OBČINA RENČE VOGRSKO
Bukovica 43
5293 VOLČJA DRAGA

Zadeva: "sdOPN1 - pripombe".
št. 35000-0002/2020-112

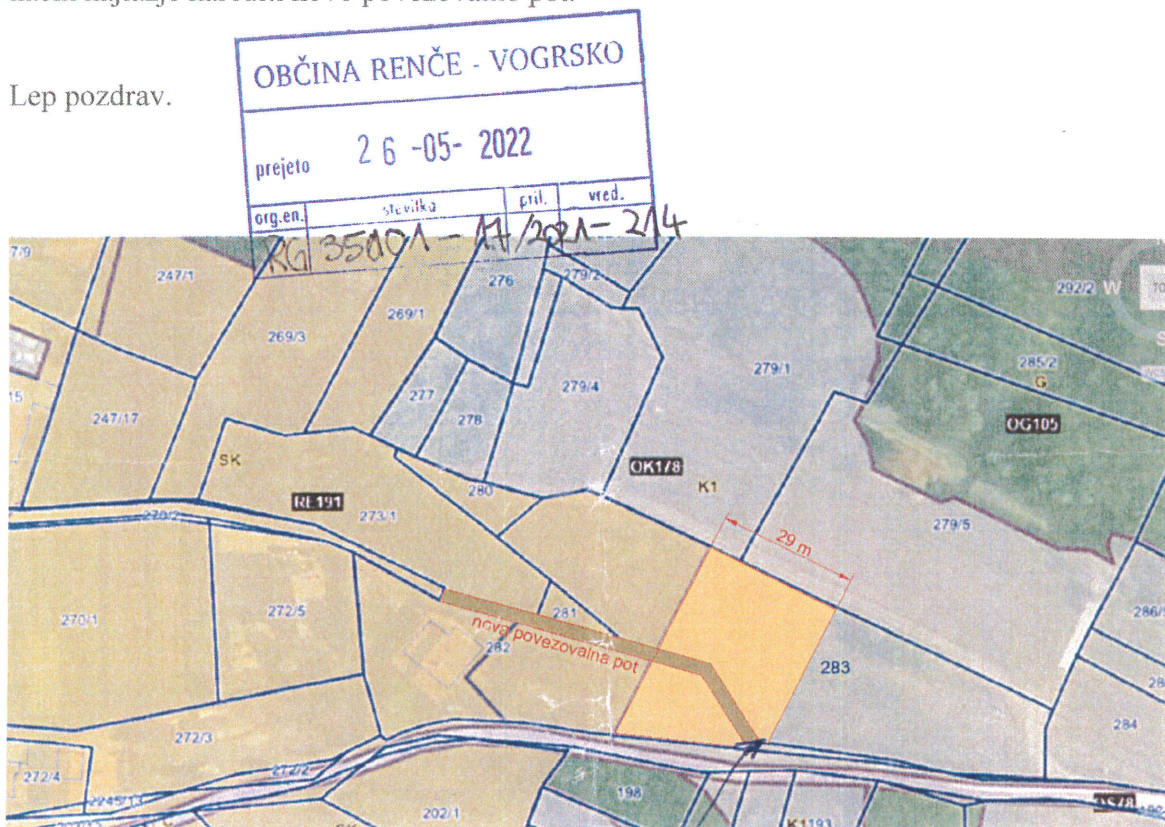
V predlogu, ki je v javni obravnavi se je delno sledilo predlogu vendar za izvedbo ceste bi bilo potrebno slediti reliefu zemljišča, ki je za izvedbo ceste najboljše kot je prikazano na spodnji skici. S to varianto se cesta umešča na mejnih območjih med parcelami 282 in 273/1; 281 ter 283.

Na ta način ni potrebe po razkosanju parcele 282 na dva dela ter vkopa trase ceste na tej parceli s ciljem priklopa na južni krak ceste 2245/2.

Predlagana varianta trase nove povezovalne poti kot je na spodnji skici sledi terenu saj je stičišče obeh krakov poti z novo povezovalno potjo v tej varianti na isti nadmorski višini s cesto 2245/2 v točki spoja.

Predlagam, da se območje stavbnih zemljišč pomakne za cca 29 m proti vzhodu, saj bo na ta način najlažje narediti novo povezovalno pot.

PREDLAGAM, DA SE V TEJ TOČKI POMAKNE MEJA ZAZIDAVNOSTI ZA 5m PROTI VZHODU. S TEM SE BO LAKO IZVEDLO RAVNANJE CESTE
